CADANGAN PEMBINAAN BALAI BOMBA DAN PENYELAMAT BEAUFORT, SABAH
- Maklumbalas Pengesahan Penambahan Rekabentuk

CADANGAN PEMBINAAN BALAI BOMBA DAN PENYELAMAT BEAUFORT, SABAH
- Cadangan Penambahbaikan Rekabentuk

Cadangan Pembinaan Projek Balai Bomba Dan Penyelamat Beaufort, Sabah.

CADANGAN PENAMBAHBAIKAN REKABENTUK

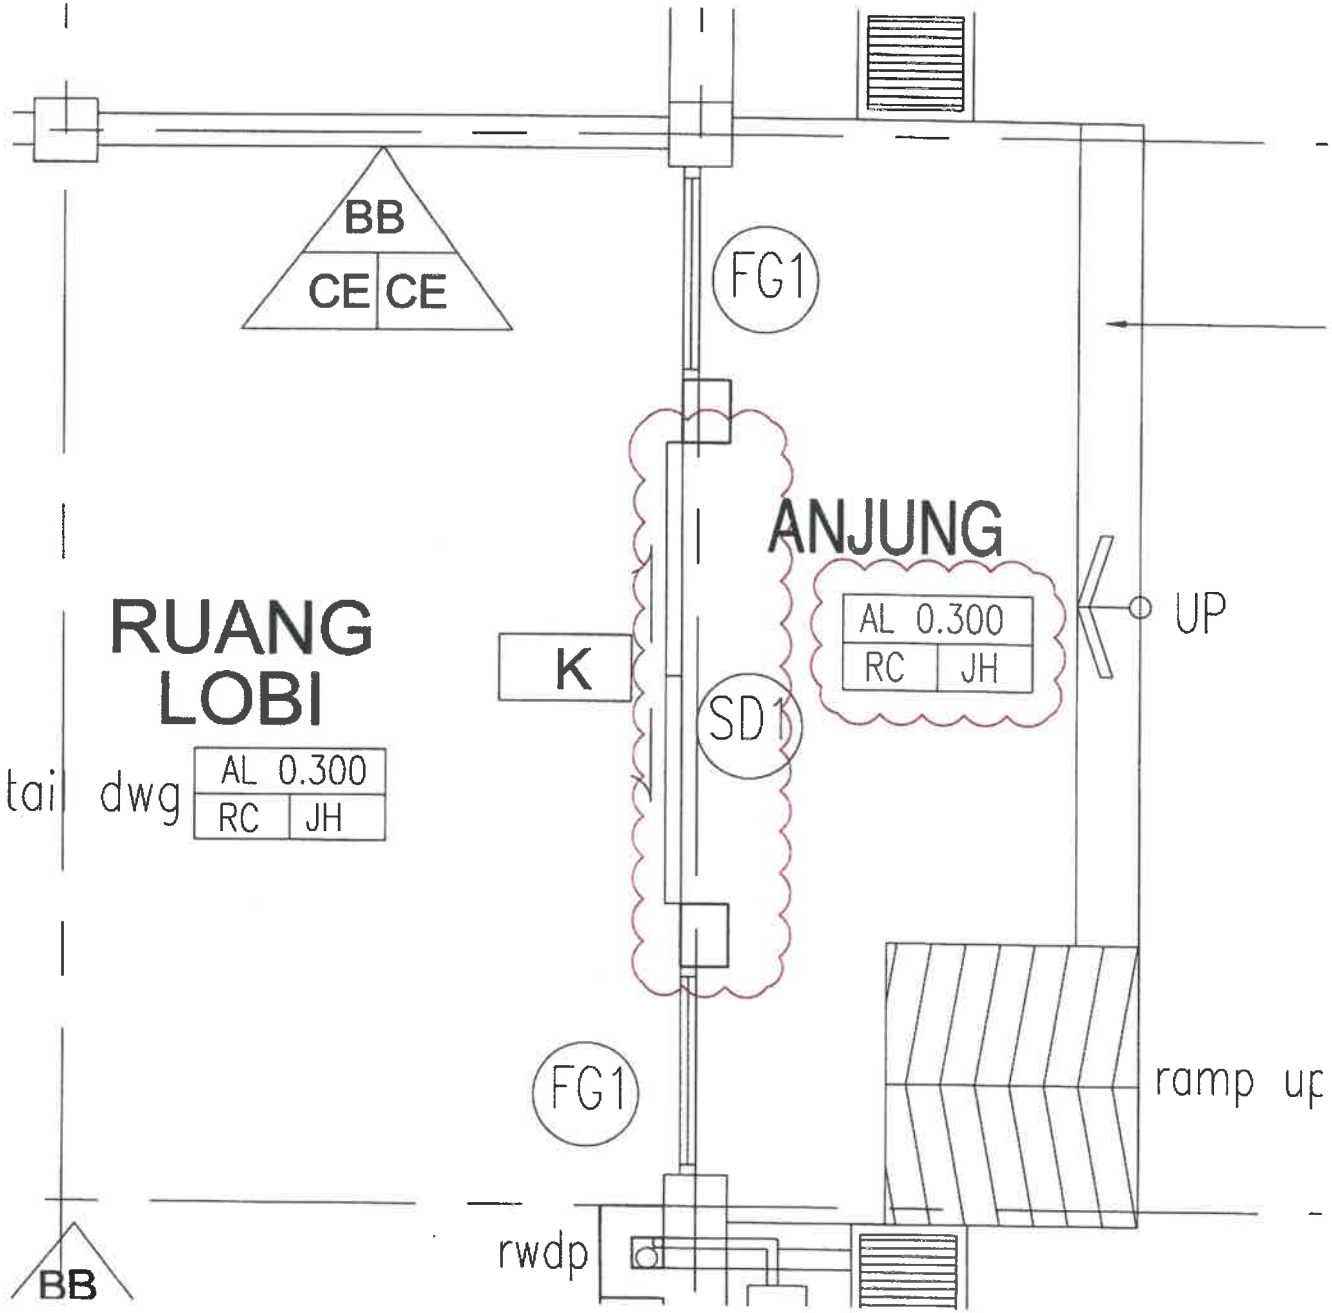
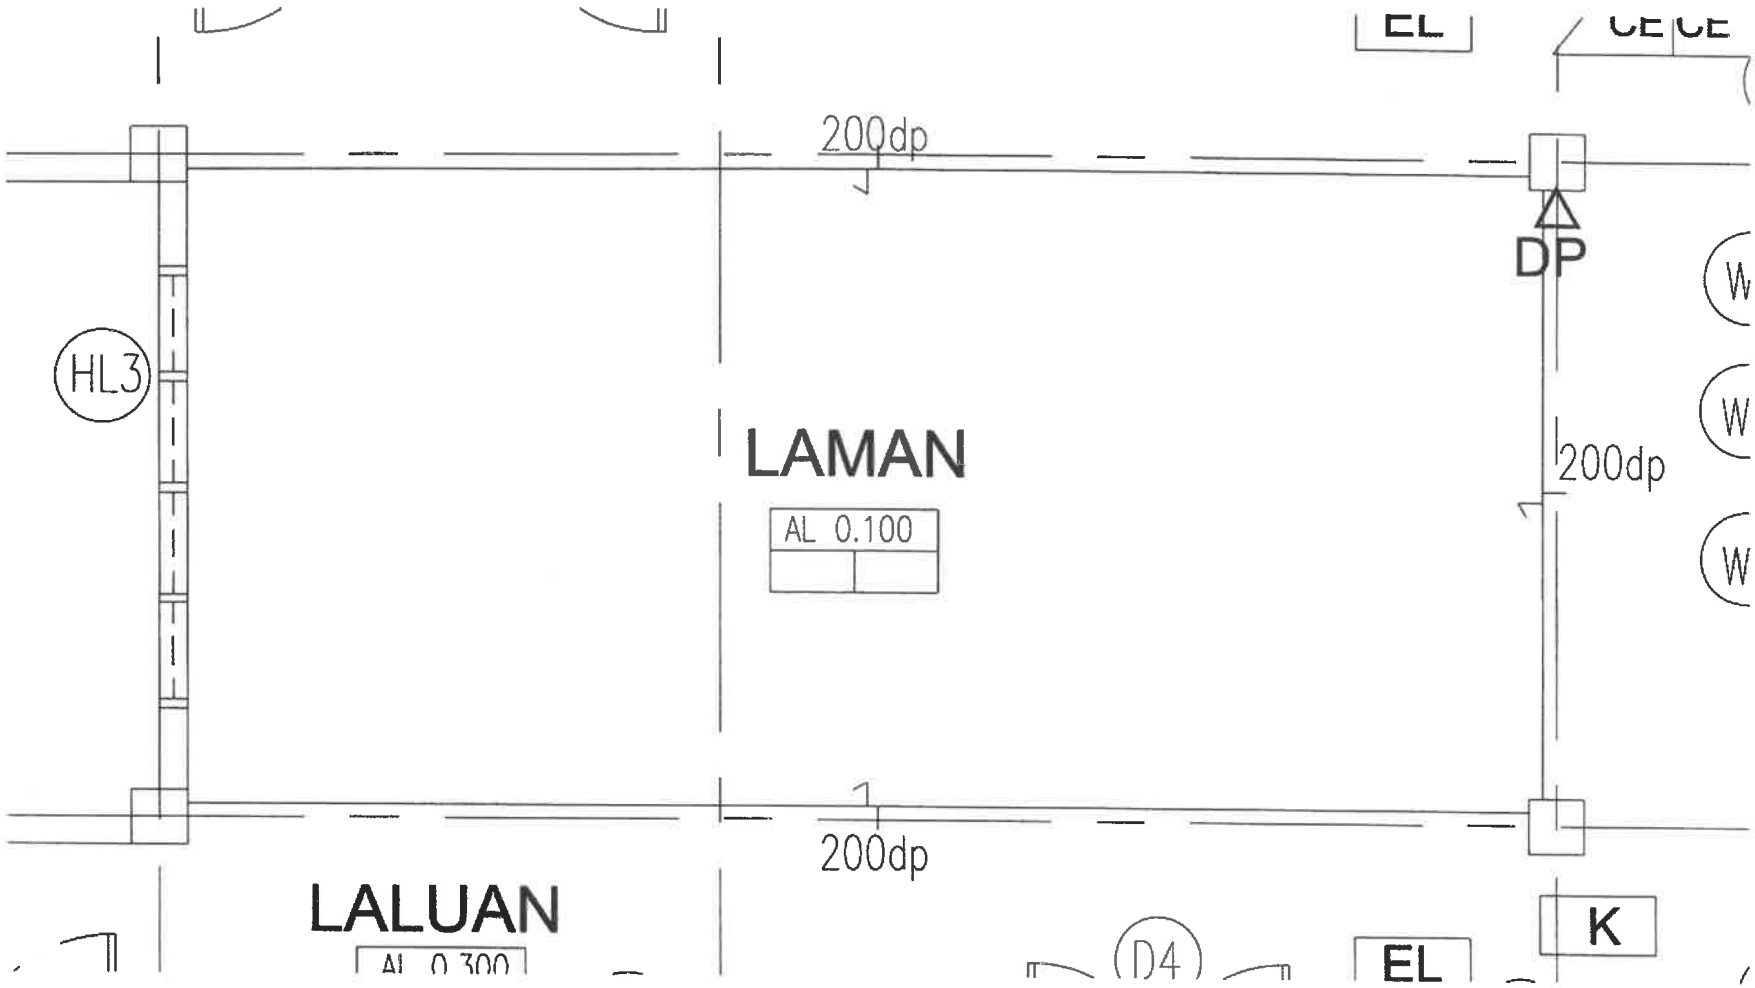
i) Aras Kemasan Lantai (FFL) pada bahagian Anjung. (Lampiran 1)
Cadangan:
Dipinda daripada sama aras dengan Ruang Lobi kepada *slope* 50mm (lebih rendah).
Ulasan:
Bagi mengatasi kemungkinan berlakunya tempias dan takungan air hujan di Anjung yang boleh menyebabkan limpahan ke bahagian dalaman ruang Lobi.

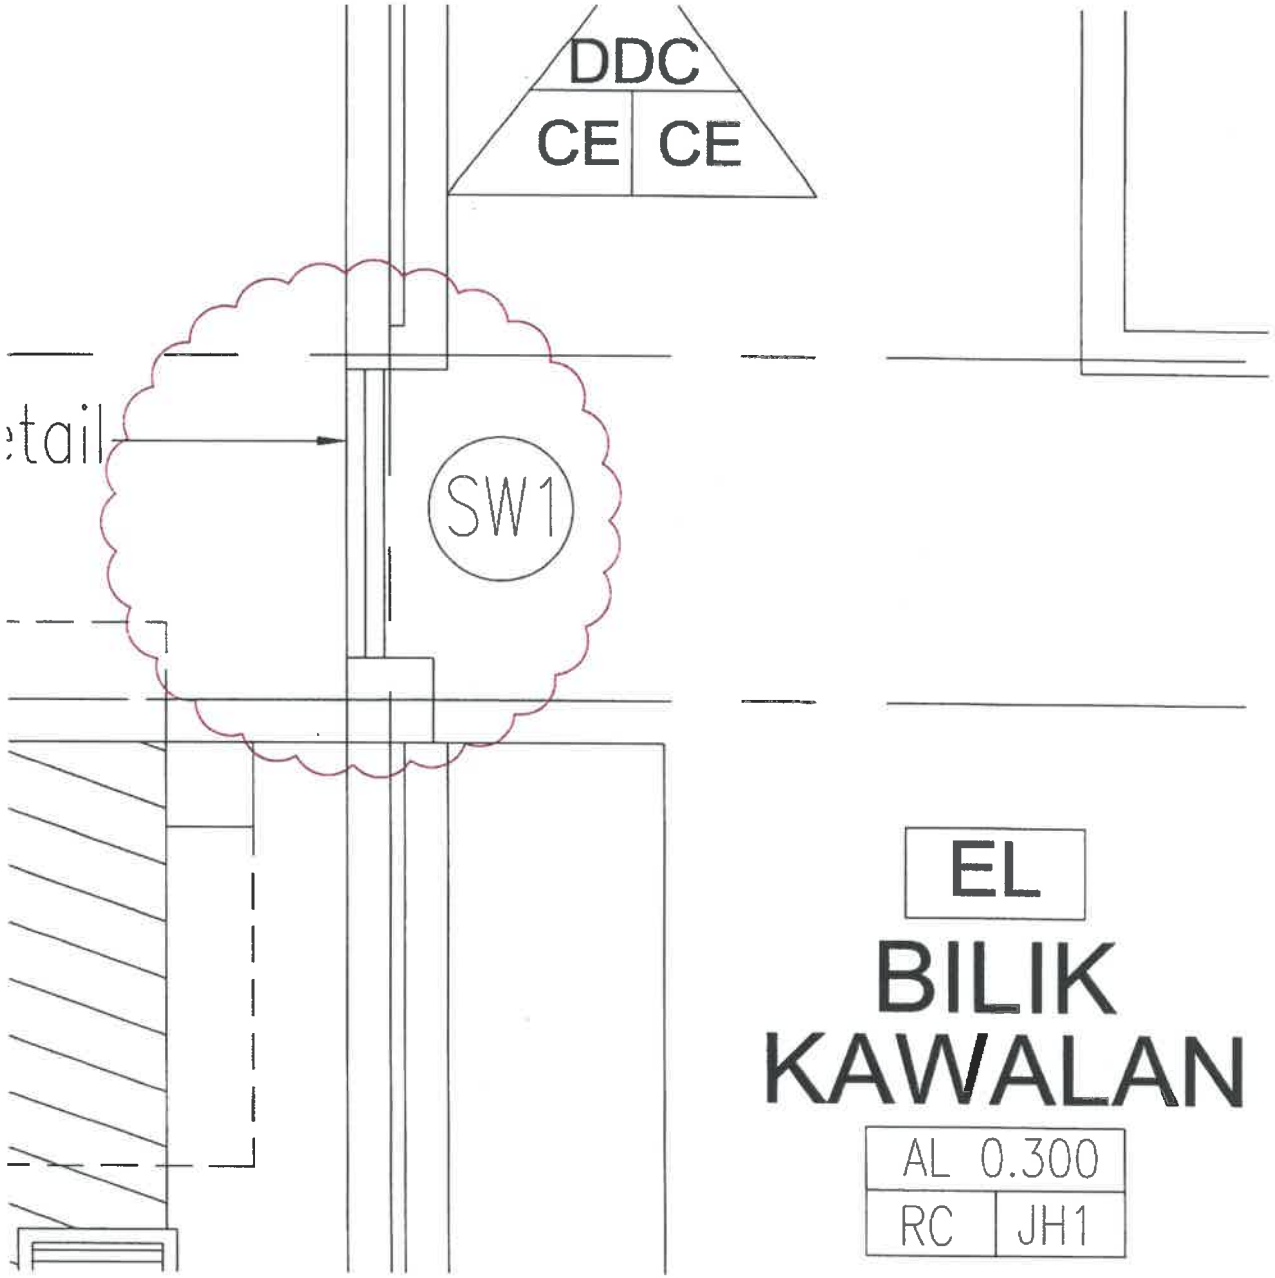
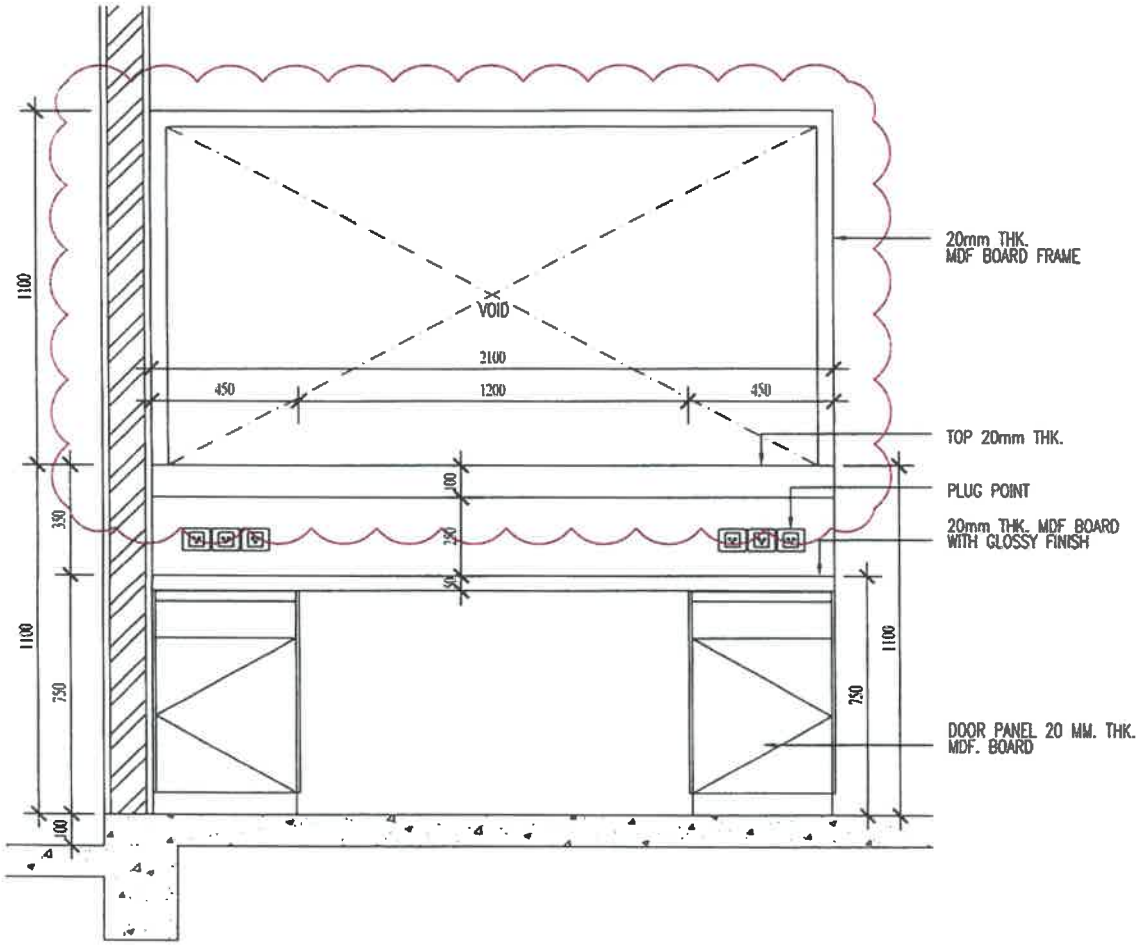
ii) *Floor Trap* di kawasan Laman (Lampiran 2)
Cadangan:
Diadakan *Floor Trap* yang sebelum ini tiada dalam Pelan.
Ulasan:
Bagi sebarang keperluan untuk pengaliran air sekiranya kerja pembersihan atau mencuci ruang Laluan dan ruang sekitarnya dilakukan.

2 PANDANGAN '01'
Scale 1 : 15

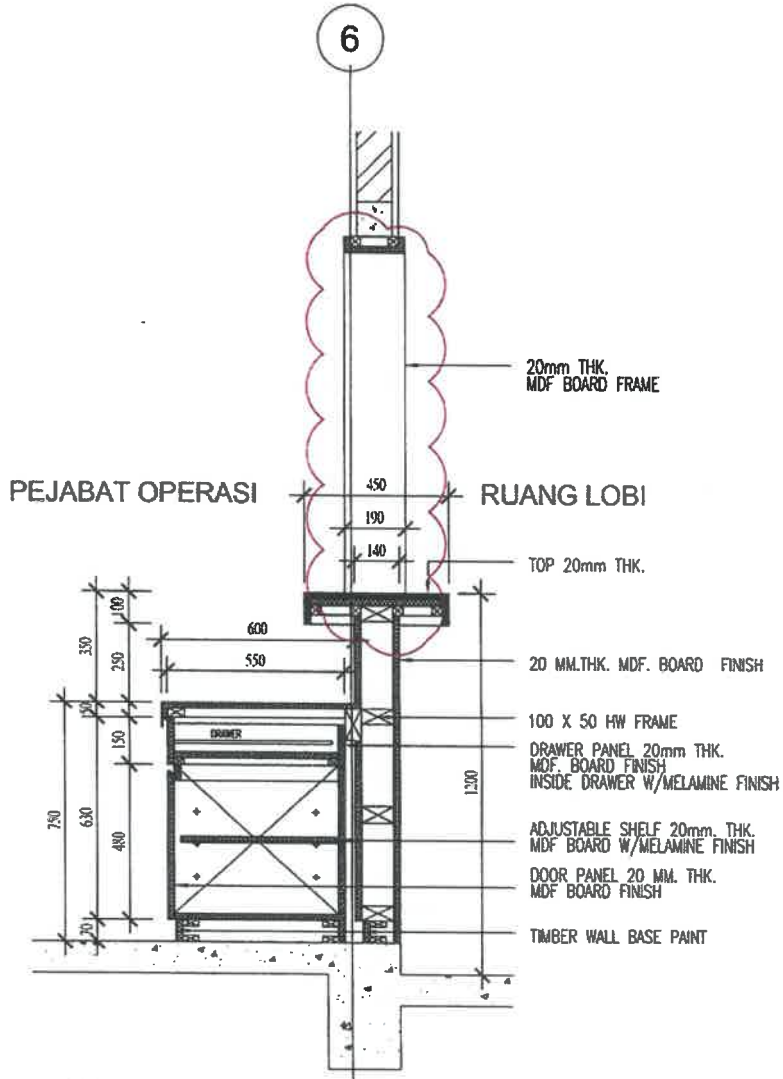
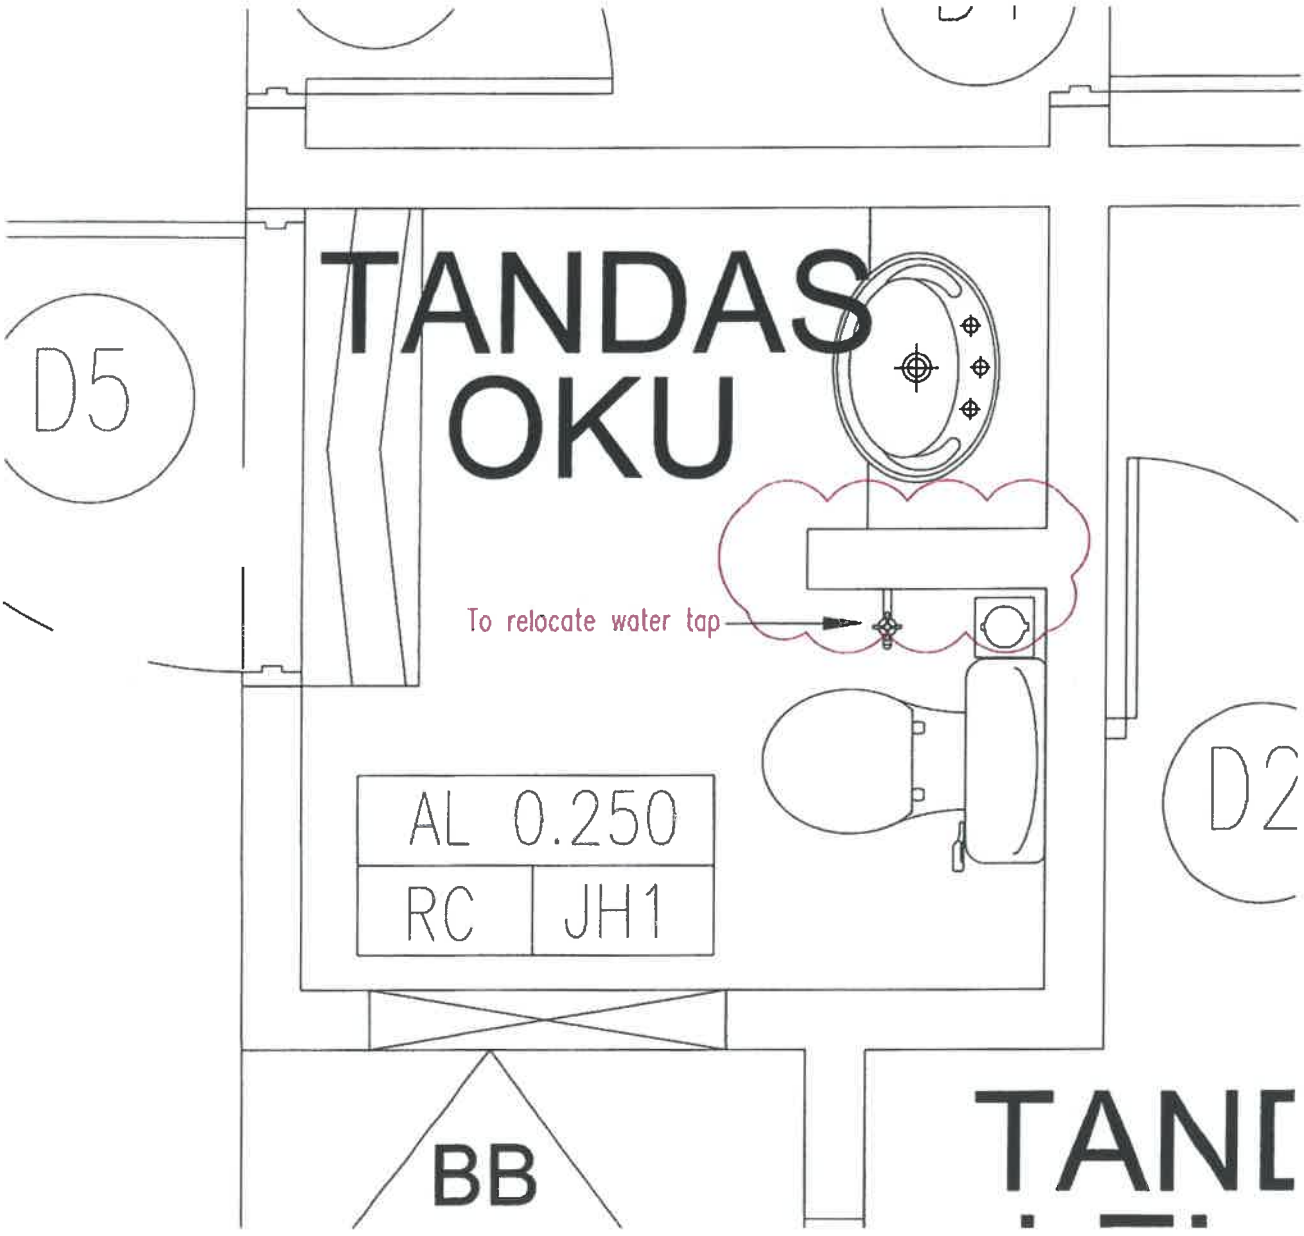
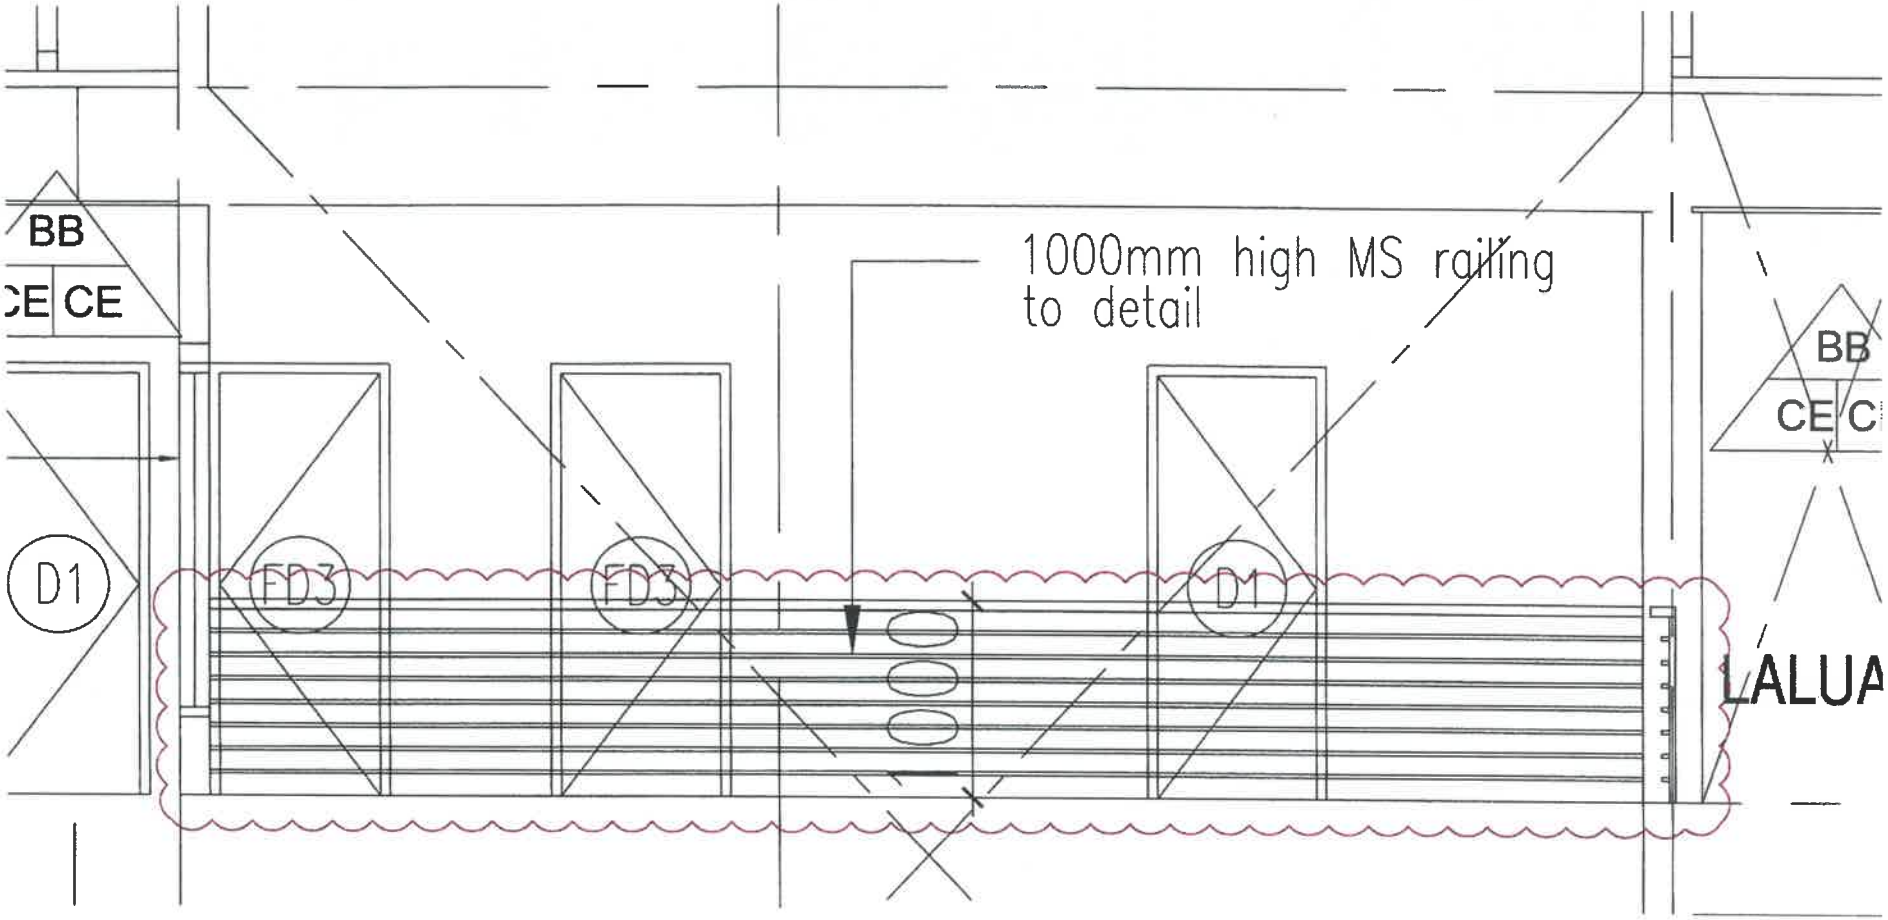
iii) *Sliding Window* di Bilik Kawalan (Lampiran 3)
Cadangan:
Saiz dan perincian tingkap ditambahbaik.
Ulasan:
Untuk lebih praktikal dan bersesuaian dengan kelebaran bukaan pada dinding serta kedudukan petugas.
